桃園市政府都市發展局 函

主旨：檢送貴會115年9月23日召開「加速建照案審查修正意見相關事宜暨疑義會議(75)」會議紀錄1份，請查照。

加速建照案審查修正意見相關事宜暨疑義會議(75)討論

附圖一

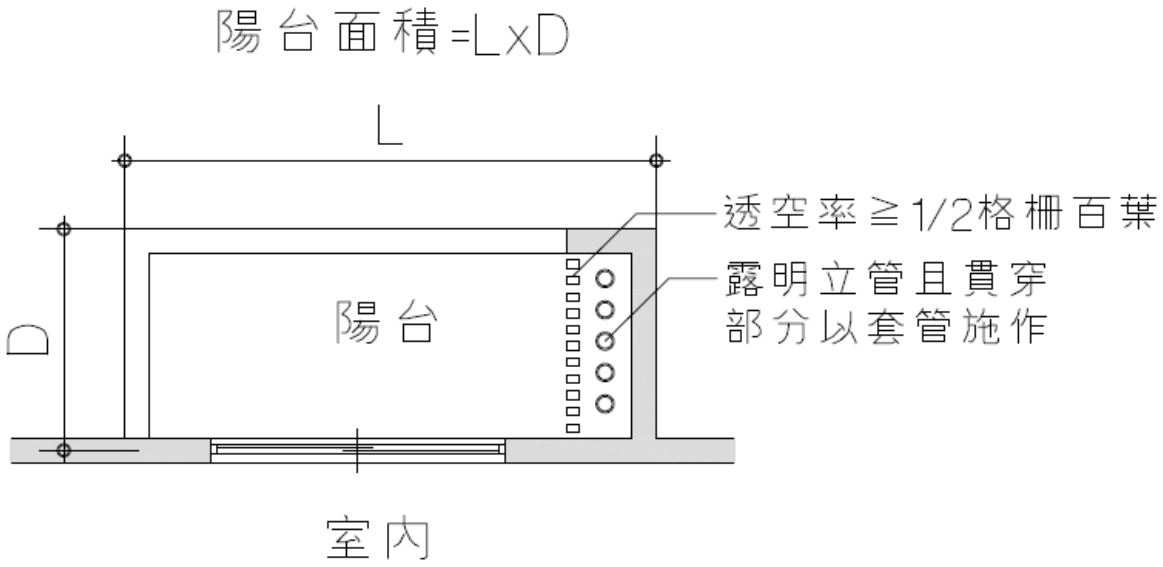
1. 於陽台設置穿越樓層板之露明立管並設置半牆或透空格柵圍蔽者，該圍蔽面積得否納入陽台面積檢討，提請討論。(詳附件一)。

參照「台北市建築物附屬裝飾性構造物設計範例彙編」，陽台設置穿越樓層版採露明立管且貫穿部分僅以套管施作，以格柵百葉圍蔽且其透空率達二分之一以上時，其圍蔽面積得併入陽台面積計算(如附圖一)。

以本案集合住宅B3戶陽台為例

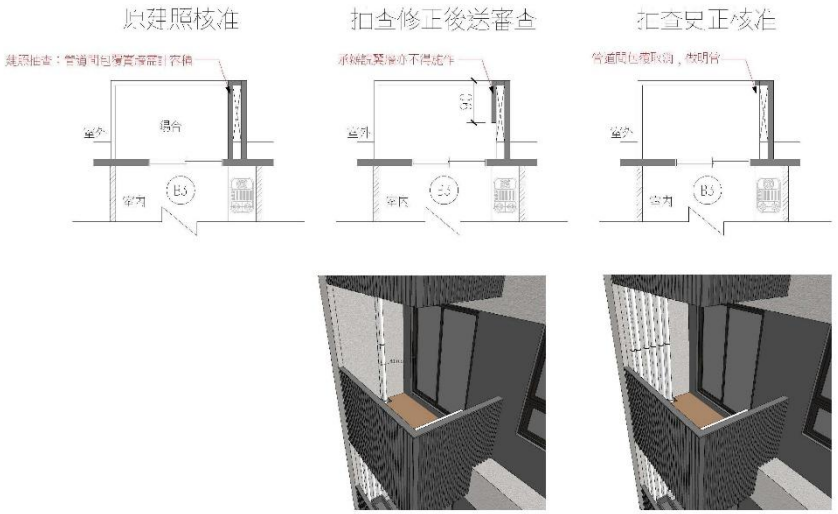
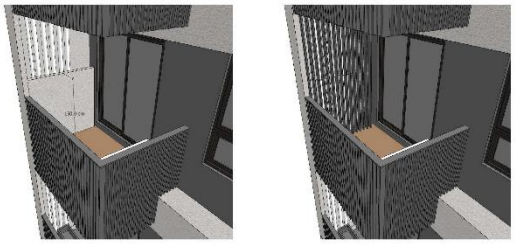
考慮到陽台設備固定於管道前方之需求，提出陽台管道間兩方案，請長官參閱

方案(一)：設置150公分高女兒牆供設備固定，管道面積併入陽台面積。

方案(二)：設置1/3透空格柵供設備固定，管道間面積併入陽台面積。

附件七

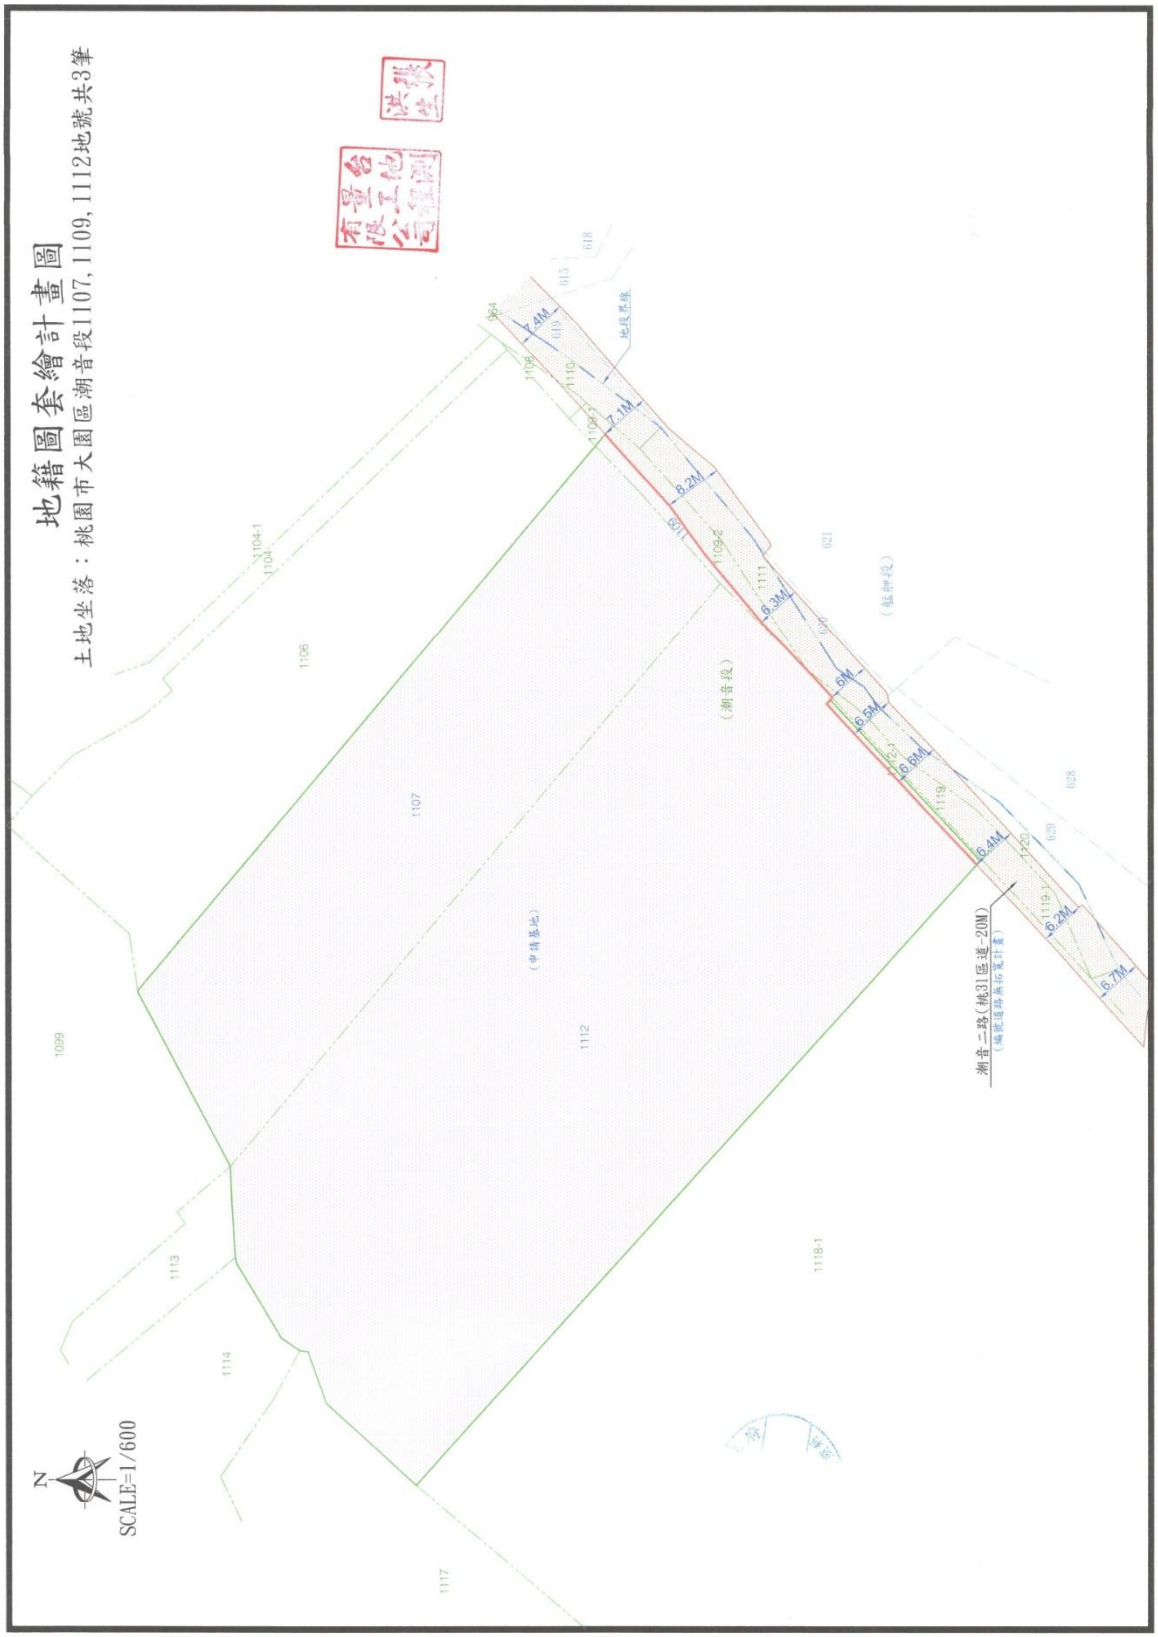
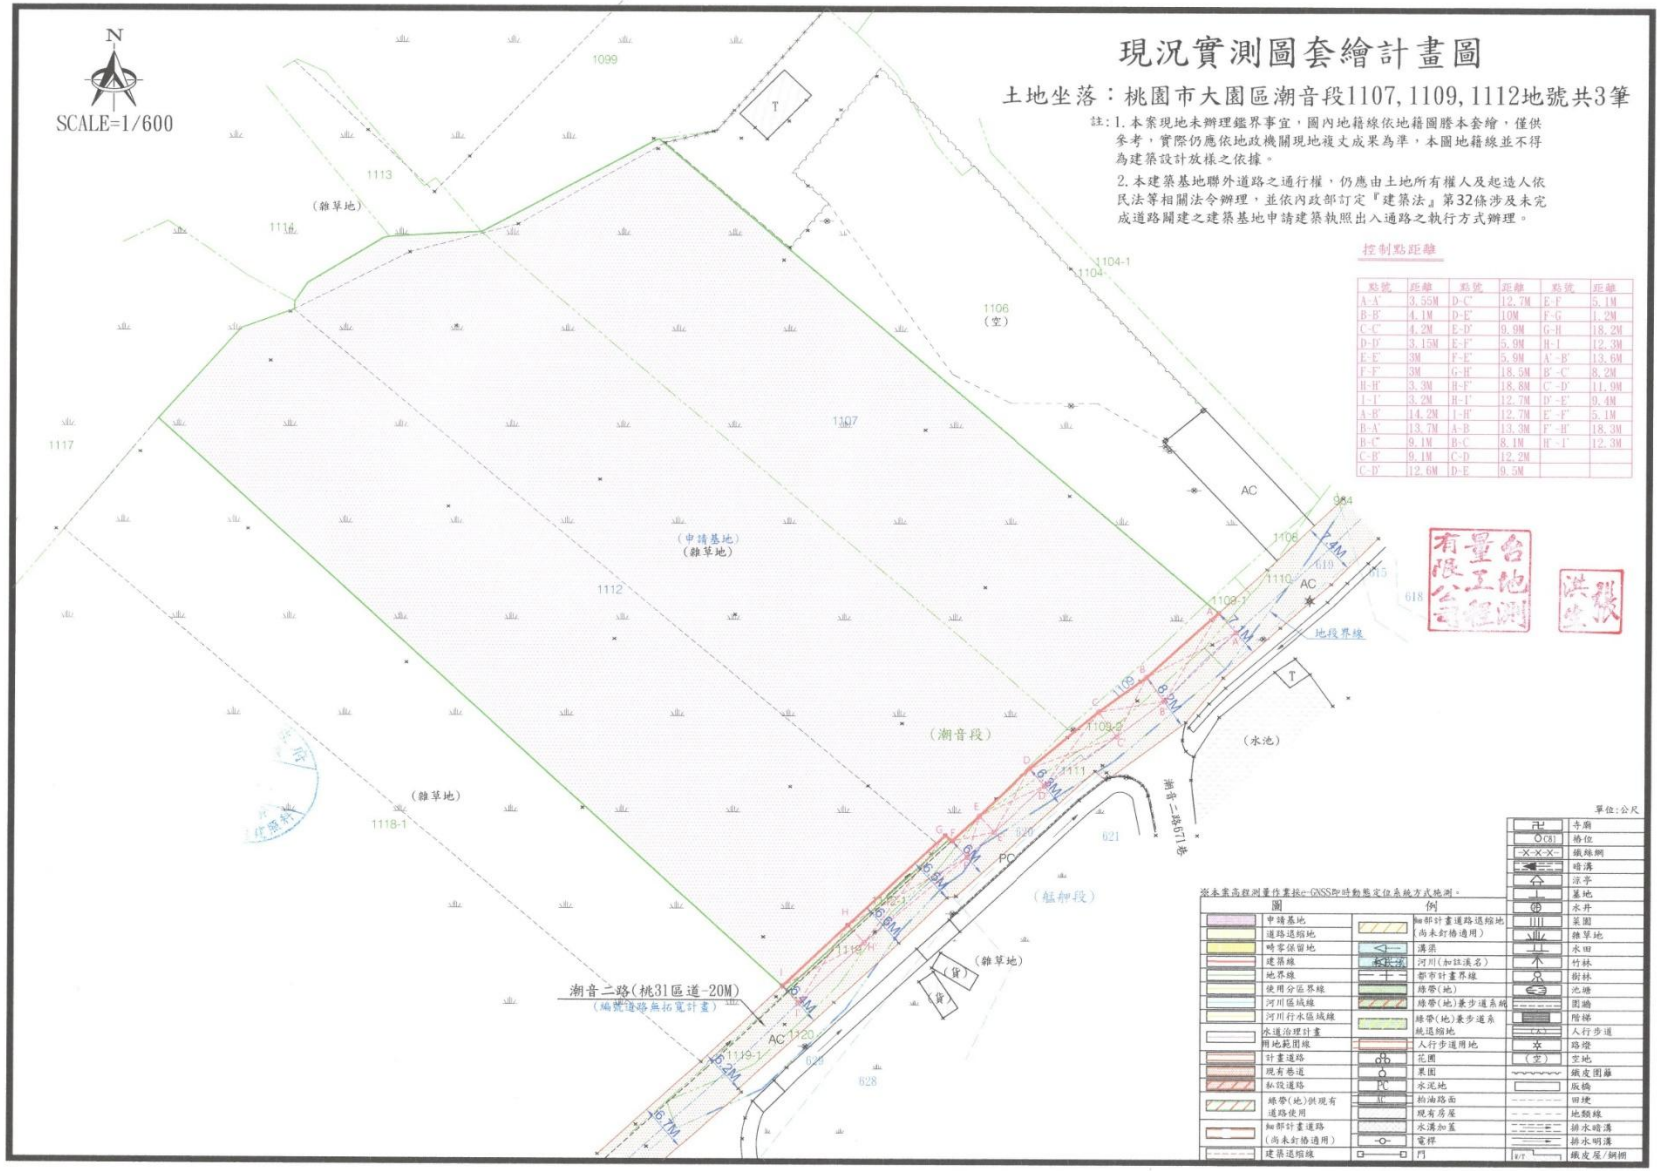
2. 事業計畫之建造執照申請案件，因建築線的道路占用導致多分割出2筆地號(申請面積無增加者)，與原核准事業計畫所載地號不一致(詳附件六、七)，建築線是否需重新指示，另事業計劃的建造執照申請人除事業計畫申請人，是否可以依土地所有權人作為建造執照申請人，提請討論。

本案事業計劃之建築線未變更前提下，無須重新指示建築線，且建造執照申請人，應可為事業計畫之申請人或土地所有權人。
